<b>ZMĚNOVÝ LIST pro změny dle § 222 odst. 4 ZZVZ</b>		
	<b>Název stavby:</b>	Rekonstrukce západního vstupního prostranství do areálu Kamencového jezera z ulice Přemyslova a městské pláže, ev.č. d202200327	
	<b>Číslo Změnového listu:</b>	ZL 8	
	<b>Číslo SO/PS:</b>	SO 04	
<b>Název stavebního objektu/provozního souboru:</b>	ZELEŇ		
<b>Objednatel:</b>	STAUTÁRNÍ MĚSTO CHOMUTOV	<b>Zhotovitel:</b>	Společnost Kamencové jezero – Přemyslova
<b>Předmět změny:</b>	Změna ploch travníků na městské pláži		
<b>Iniciátor změny:</b>	Zhotovitel/Objednatel		
<b>Popis změny:</b> (popis předmětu změny, specifikace, zda jde o změny položek, kvality, rozměrů, termínů či dodatečné/neprovedené práce a zdůvodnění pro zařazení do patřičného odstavce § 222 nebo § 100)	<b>Zdůvodnění změny:</b> Na základě požadavku Objednatele vypracoval AD návrh řešení na změny v plochách travníků v prostoru městské pláže. Pod trasou A bude šterkový travník proveden až ke stávajícím objektům, rozšíření plochy šterkového travníku je o 219 m2 (viz. PD změny). Před parterem u areálových WC bude proveden nový travník (intenzivní) o výměře 64 m2 (viz. PD změny). Na základě požadavku Objednatele a dle návrhu AD, kvůli případným budou

## DETAIL ŠTĚRKOVÝ TRÁVNÍK PLÁŽ

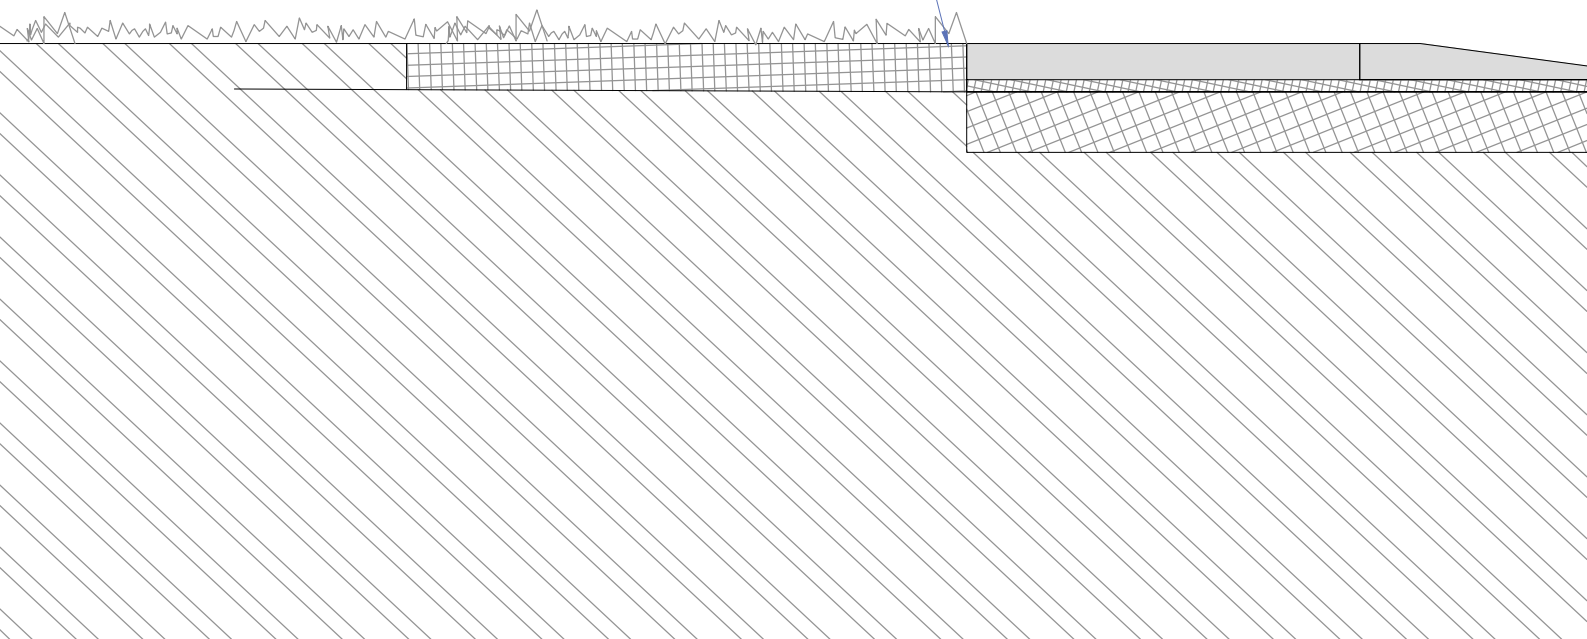
1. Pod trasou A bude štěrkový travník proveden až ke stávajícím objektům.
2. Před parterem u WC bude proveden nový travník (intenzivní).

- **Požadavek AD - štěrkový trávník v části pláž bude míchán s frakcí 4/8, 60 % štěrku (v PD je frakce 8/16). Kvůli případným problémům s údržbou. Objednatel souhlasí. Zhotovitel zašle návrh Variace.**
- **Oddělení parkovacích míst – TRVÁ**

ŠTĚRKOVÝ TRÁVNÍK  
substrát pro štěrkový trávník -  
ornice smíchaná s pískem 20 mm  
ornice: ŠD 4/8 40:60 130 mm  
150 mm  
rozrušené a upravené podloží
